**Commune de MACHEREN**

**Modification  
du Plan Local d'Urbanisme**

**Notice explicative**

Février 2012

Rue Rioux Martin  
Zonage avant modification

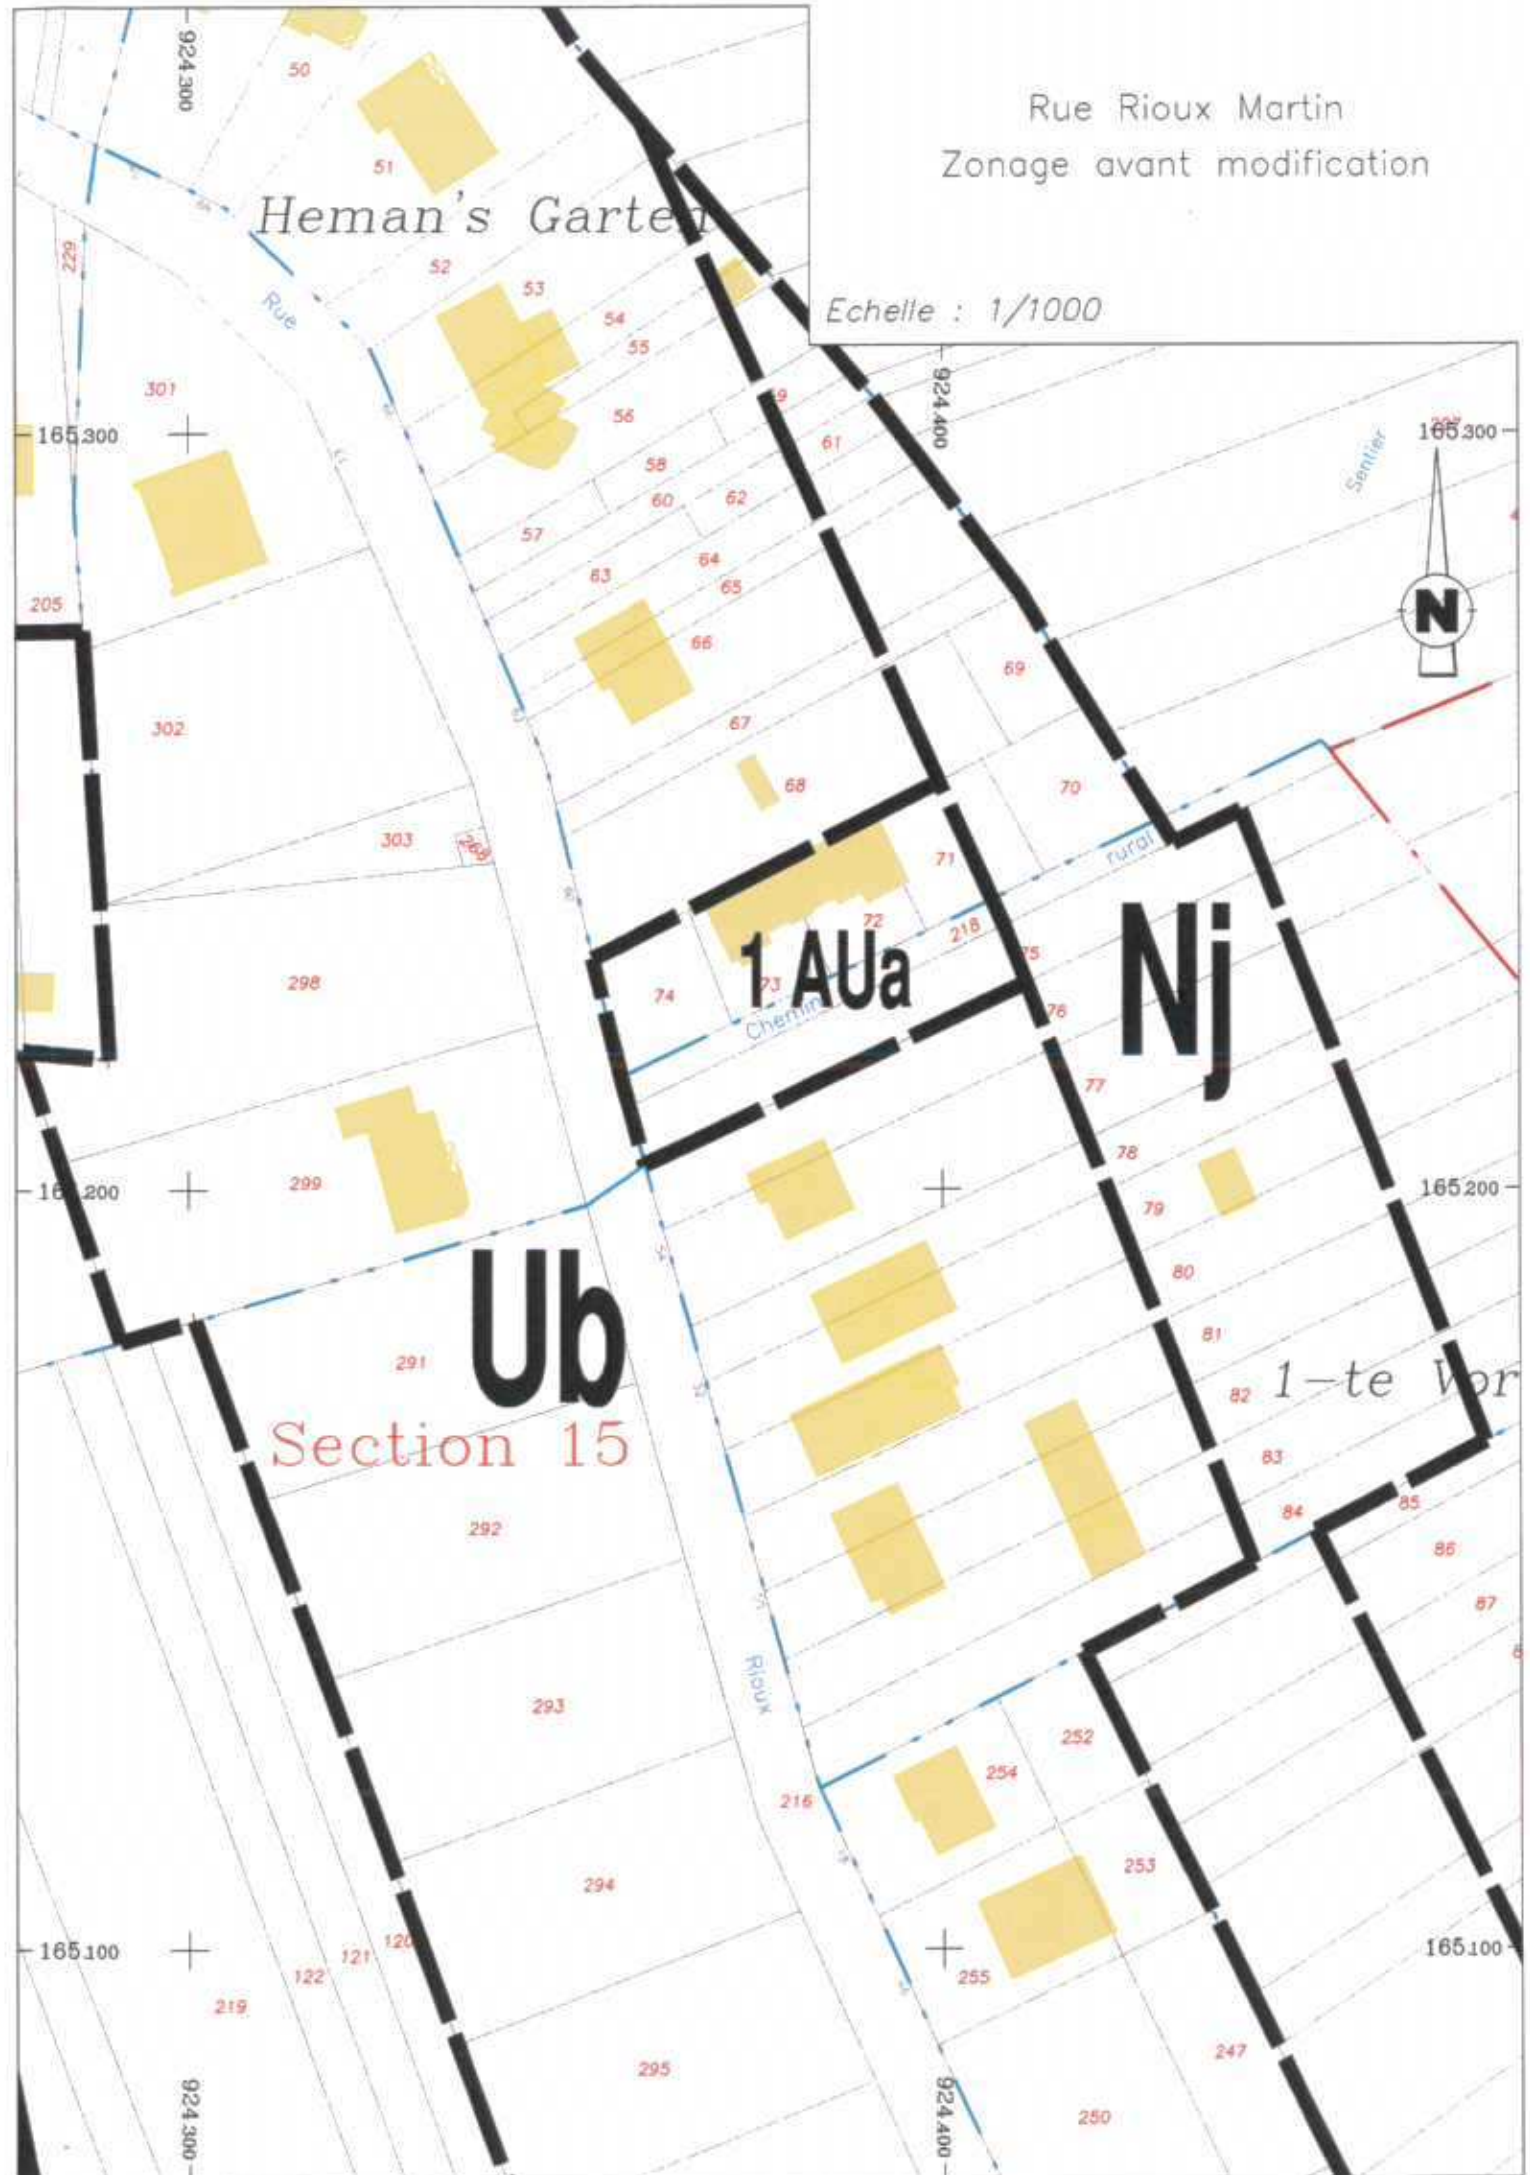
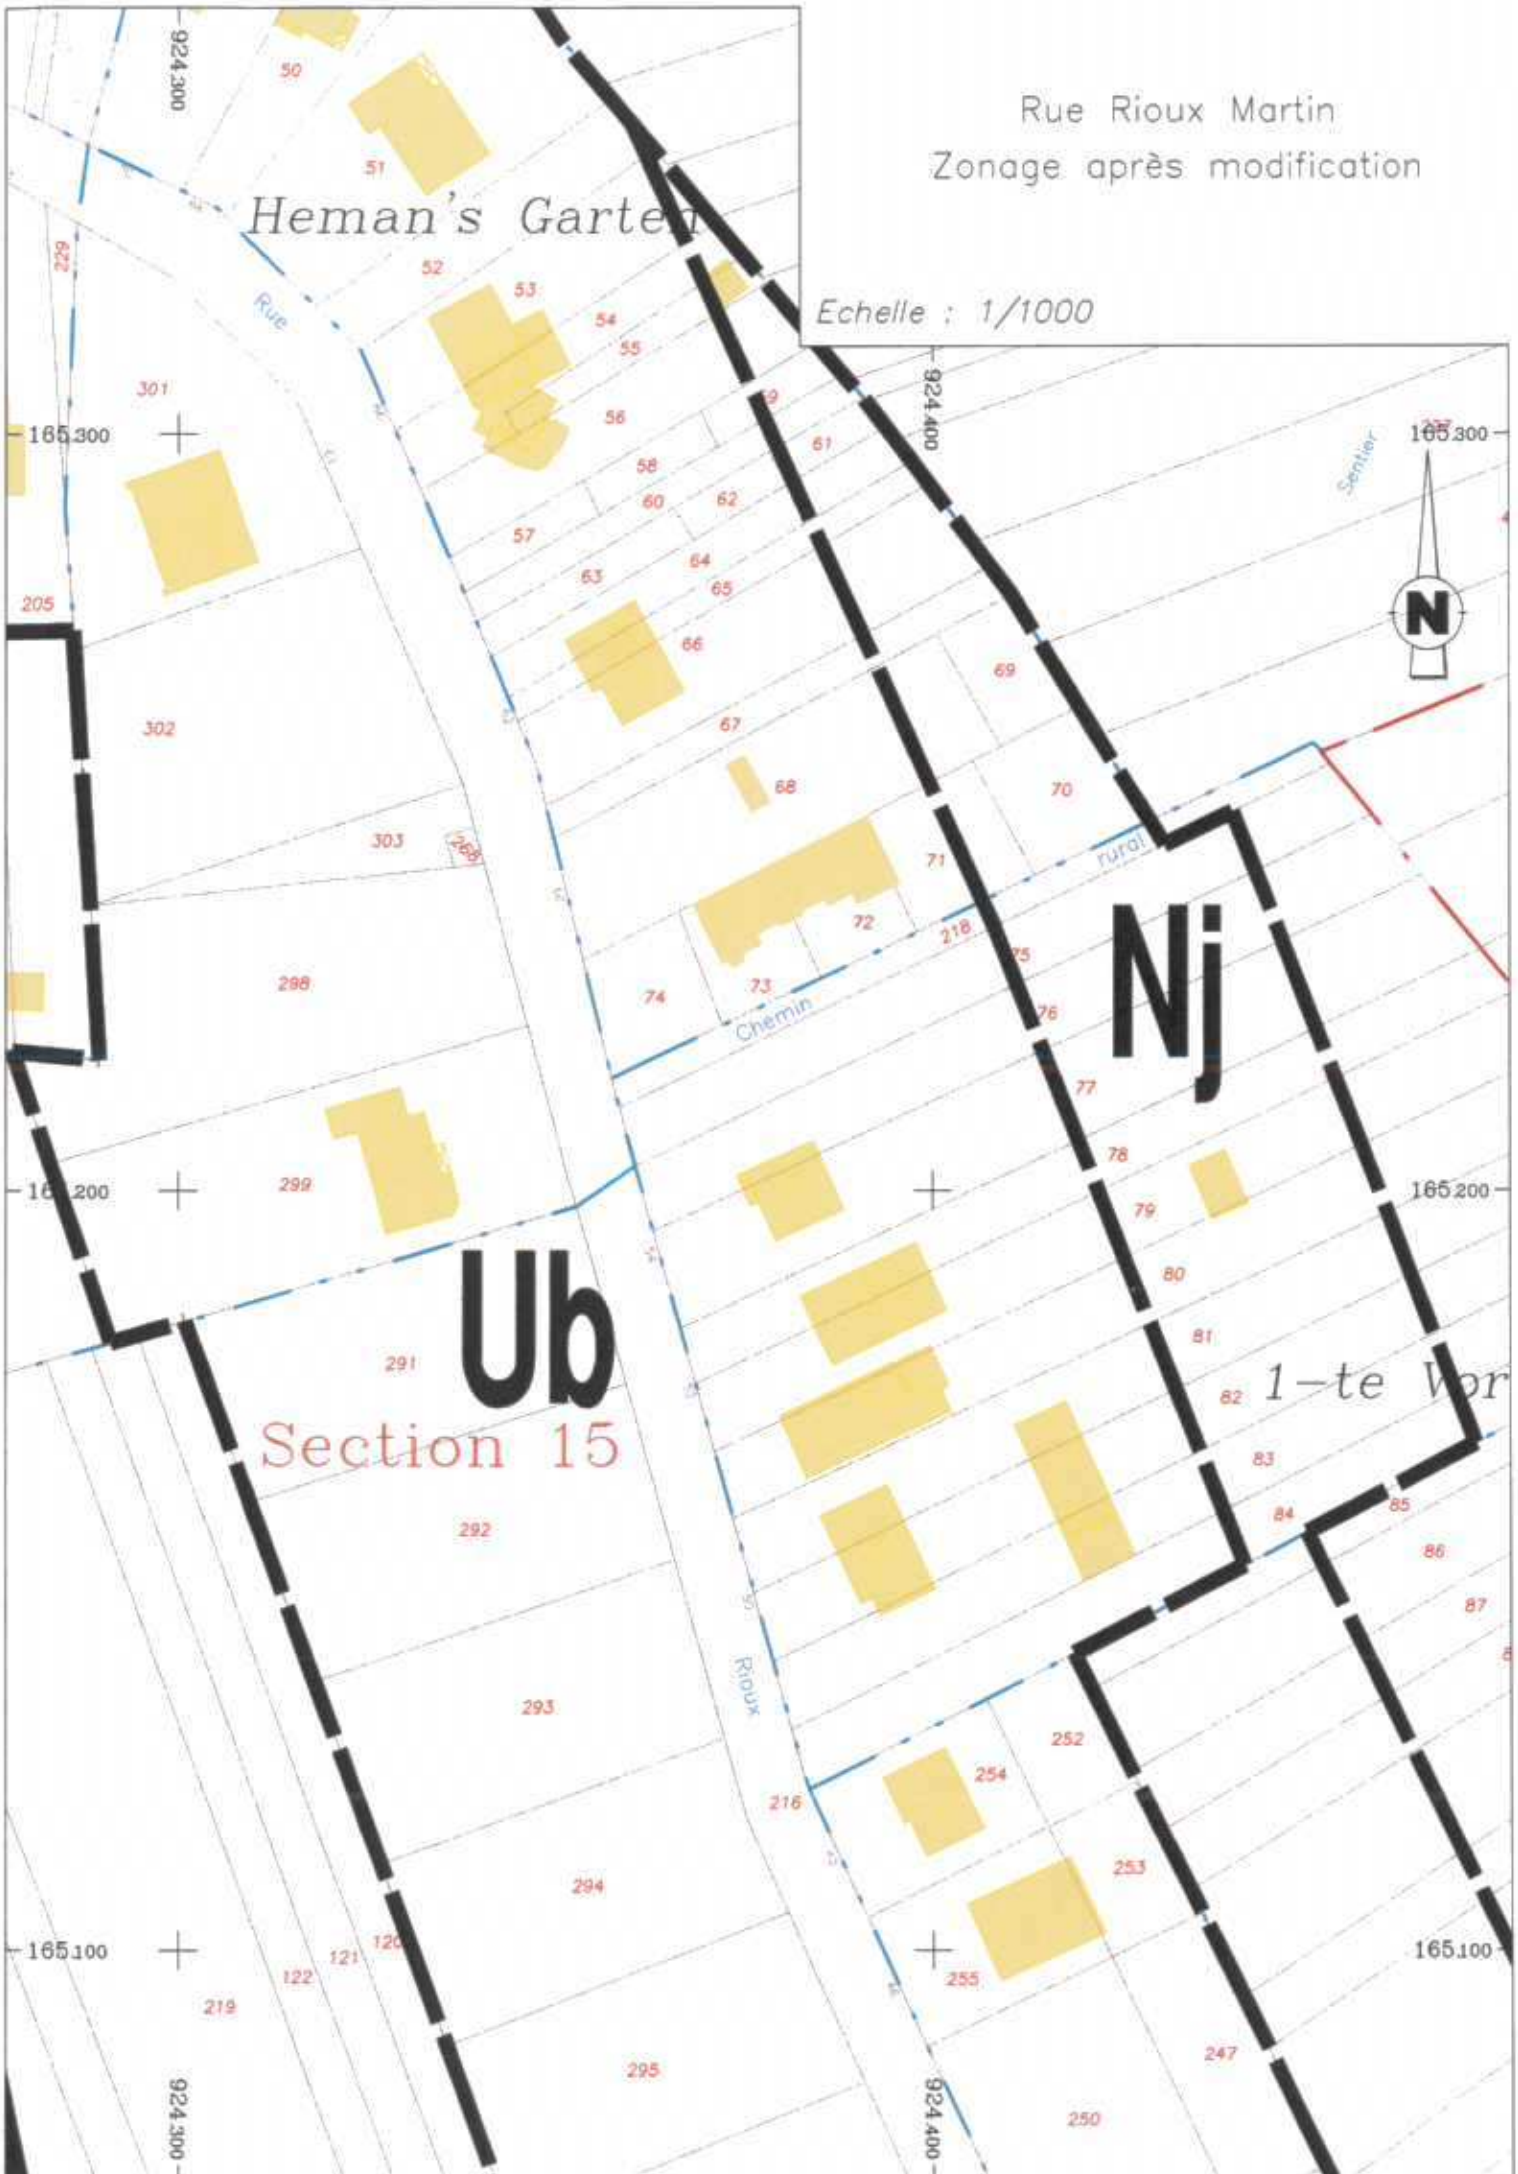
Le secteur 1AUa qui était inscrit avant modification, rue Rioux Martin, a été intégré au secteur Ub, étant donné qu'il est bâti. En effet, le secteur Ub est un secteur de la zone U, qui par définition, est déjà urbanisée et/ou viabilisée.

Cette évolution de classement couvre 15,3 ares.
